## Keuringsverslag van een elektrische laagspanning- en zeer lage spanningsinstallatie

### NIET CONFORM

Straatnaam Meester Vorrsselmanslaan  
Huisnummer 23  
Busnummer  
Postcode 2920  
Gemeente KALMTHOUT  
Land België

Controlebezoek van een huishoudelijke installatie volgens (KB 08/09/2019) - AREI Boek 1- 6.5. en 4.2.4.3.

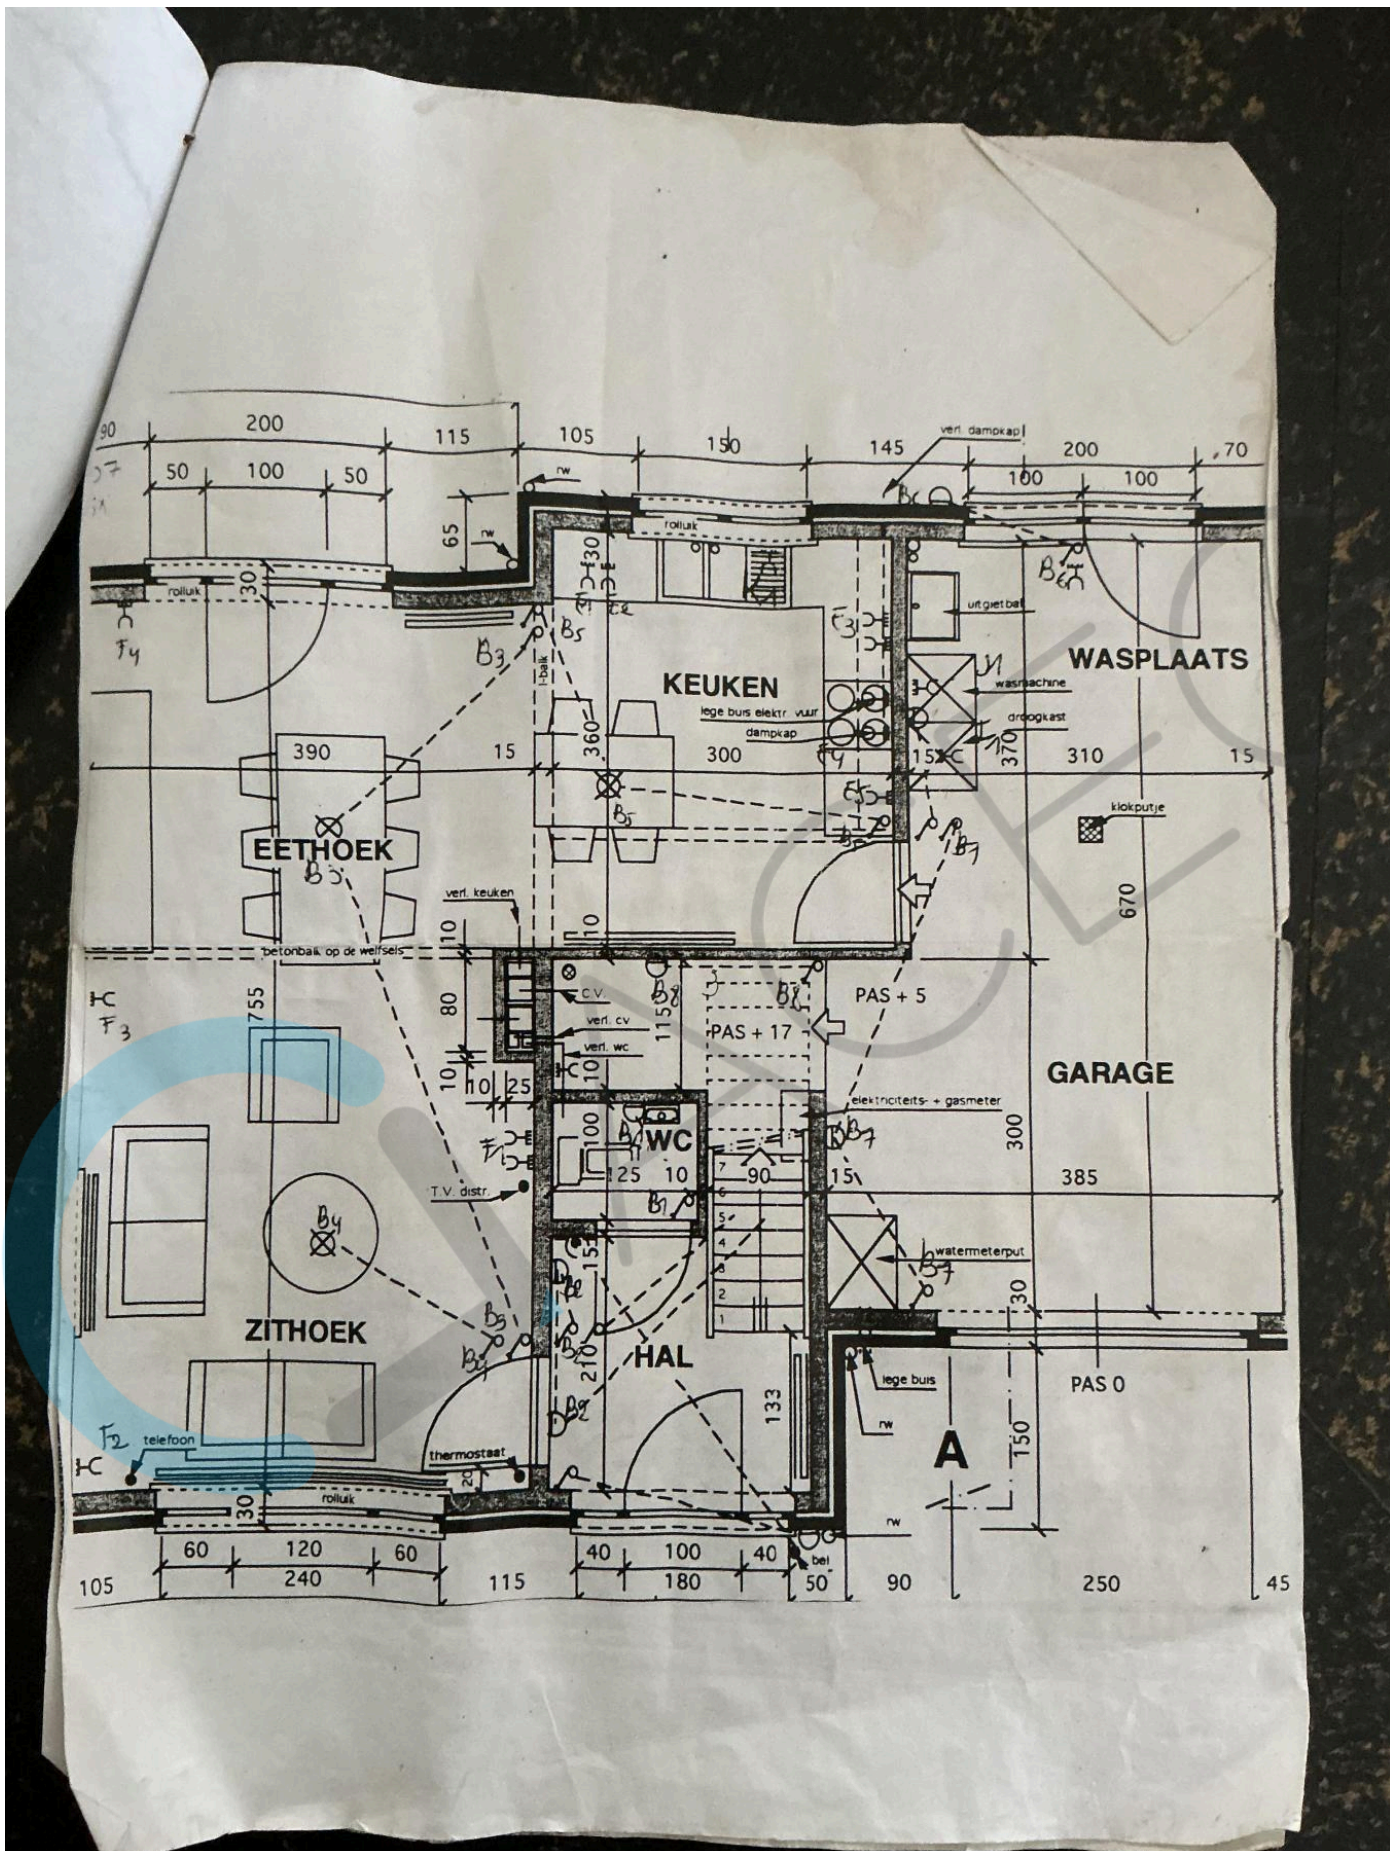
I1.06 De gebruikte symbolen op het eendraadsschema en/of situatieplan stemmen niet overeen met deze opgenomen in tabel 2.23. (Boek 1 onderafdeling 3.1.2.1.a)
